DECRETO No. **188** DE 14 MAYO 2014

**SM-DSVCT-143274-13**  
(Para responder cite este número)

Asunto: Apéndice Propuesta peatonal ajustada Estudio de Tránsito Plan Parcial de Renovación Urbana El Pedregal

**APÉNDICE AL ESTUDIO DE TRÁNSITO PPRU EL PEDREGAL  
PROPUESTA PEATONAL AJUSTADA PARA EL PPRU EL PEDEREGAL  
DE ACUERDO A LOS REQUERIMIENTOS URBANÍSTICOS DE LA SDP**

Ilustración 3 Rampas de accesibilidad a la plazoleta elevada

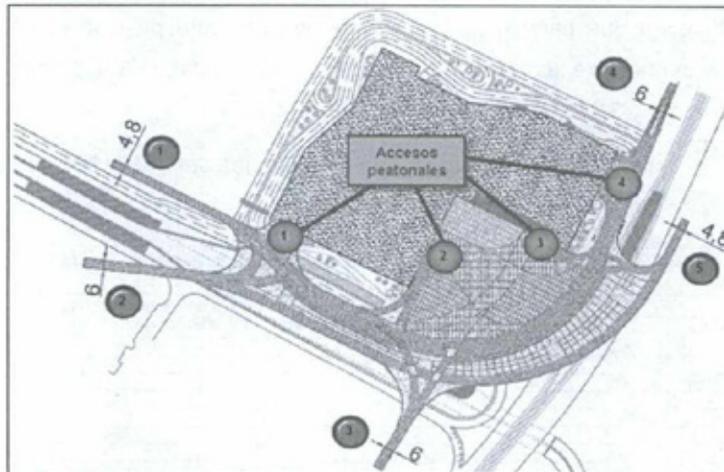
Dicha propuesta consiste básicamente en implementar pasos a desnivel en los puntos en los cuales en la propuesta original se contaba con rampas de acceso a la plaza elevada, tal como se muestra en la Ilustración 5.

- **Paso deprimido sobre andén del costado norte de la Av. Calle 100 por Carrera 8 A:** este paso corresponde en la versión original de la propuesta a la Rampa 1 (Costado norte de la Calle 100), la cual daba solución al cruce peatonal de la Carrera 8 A en sentidos E-W y W-E.

- **Paso deprimido sobre andén occidental de la Av. Carrera 7 por Calle 102:** este paso corresponde en la versión original de la propuesta de acceso a la Rampa 4 (Costado occidental de la Av. Carrera 7), la cual daba solución al cruce peatonal de la Calle 102 A en sentidos N-S y S-N.

- **Paso deprimido sobre la Av. Carrera 7 a la altura de la Estación del Tren Tram:** este paso corresponde en la versión original de la propuesta de acceso a la Rampa 5 (Costado oriental de la Av. Carrera 7), la cual daba solución al cruce peatonal de la Av. Carrera 7 en sentidos E-W y W-E, así como el acceso a la estación del Tren Tram y al paradero de buses padrones del SITP desde los dos costados de la Av. Carrera 7.

- **Paso a desnivel sobre la Av. Calle 100 entre la Av. Carrera 7 y la Carrera 8 A:** este paso corresponde en la versión original de la propuesta de acceso a través de la Rampa 2 y Rampa 3, las cuales daban solución a los cruces peatonales de la Av. Calle 100 desde dos puntos diferentes en sentidos N-S y S-N, así como el acceso a la estación Transmilenio del Tren Tram y al paradero de buses padrones del SITP desde los dos costados de la Av. Calle 100.

Puesto que para definir de manera específica la solución a adoptar para este cruce peatonal y el acceso a la estación Transmilenio localizada sobre la Av. calle 100 se hace necesario adelantar los estudios y diseños de carácter detallado, en función de las condiciones geométricas de la vialidad y espacio público existente y proyectado, así como de las condiciones operativas de integración de los flujos peatonales del SITP que se ven afectadas por el ajuste requerido por la SDP, el Promotor del Proyecto se compromete a realizar dichos estudios y a trabajar dentro de los mismos

de manera coordinada y concertada con la SDM y Transmilenio, a fin de plantear la solución que más favorezca al Proyecto y la ciudad en general, así como la construcción del mismo, teniendo en cuenta que lo indicado por la SDM es la de plantear una solución a desnivel que permita reducir la interacción peatón – vehículo, que presente la mayor semejanza la cual podría ser de carácter deprimido o elevado.

Ilustración 5 Nueva propuesta peatonal para el PPRU El Pedregal

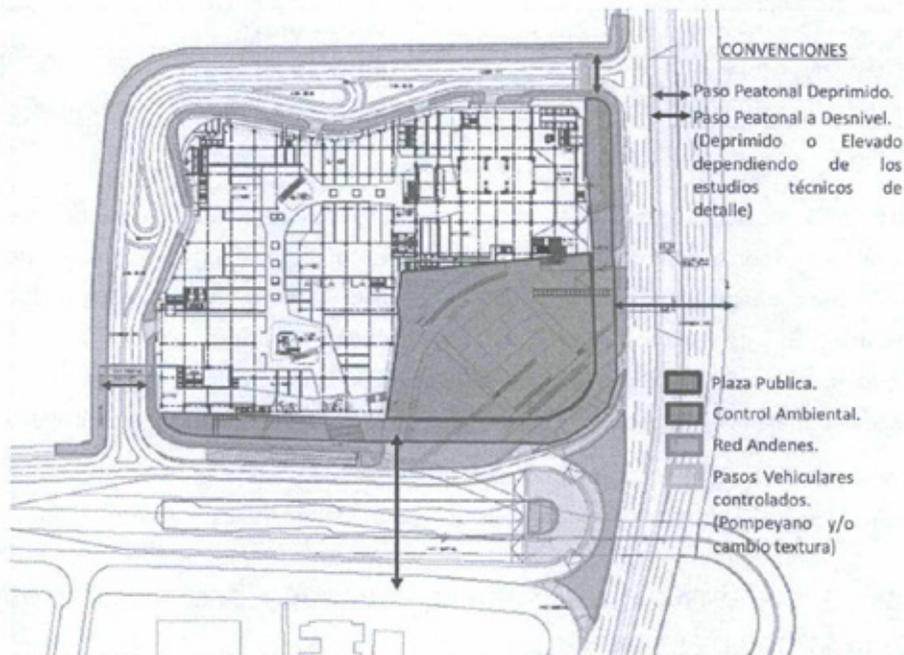
2. Esta Entidad da aval a la propuesta de accesibilidad peatonal a desnivel al Plan Parcial de Renovación Urbana El Pedregal presentada por el promotor del proyecto mediante radicado SDM-159010-13 considerando que ésta cumple con las condiciones operativas que garantizan la accesibilidad a los usuarios privilegiando la seguridad vial de los peatones, se mantienen los flujos y trayectorias inicialmente estimados en la plazoleta elevada que de acuerdo con la propuesta del promotor se manejarán a desnivel, dando alcance al numeral 1.4 del Acta de Compromiso y al numeral 4.1 del oficio de aprobación del Estudio de Tránsito mediante oficio SM-DSVCT-48013-13.

- Paso deprimido sobre andén del costado Norte de la Avenida Calle 100 por Carrera 8A
  - Paso deprimido sobre andén Occidental de la Avenida Carrera 7 por Calle 102

- Paso deprimido sobre la Avenida Carrera 7 a la altura de la Estación del Tren Tram
  - Paso a desnivel sobre la Avenida Calle 100 entre la Avenida Carrera 7 y la Carrera 8A

3. Para esta Entidad es claro que las observaciones sobre el planteamiento de la solución peatonal a desnivel, desde el punto de vista urbanístico en el marco de sus competencias, no deben afectar la evaluación técnica de los flujos vehiculares y peatonales presentada en el Estudio de Tránsito aprobado, tal como se manifestó en las mesas de trabajo de Noviembre 26 de 2013, Diciembre 12 de 2013 y Diciembre 13 de 2013. No obstante lo anterior, los estudios y diseños de la solución que será implementada deben ser revisados en detalle antes del proceso de expedición de licencia de urbanismo.

De igual manera, atendiendo lo indicado por la SDM, el diseño debe ser ajustado considerando la solución deprimida de los pasos peatonales sobre el andén norte de la Av. Calle 100 con Carrera 8B, el andén del costado occidental de la Av. Carrera 7 con Calle 102 y el paso deprimido sobre la Av. Carrera 7 a la altura de la Estación del tren Tram que facilitará el acceso a la estación y el cruce peatonal sobre la Av. Carrera 7.
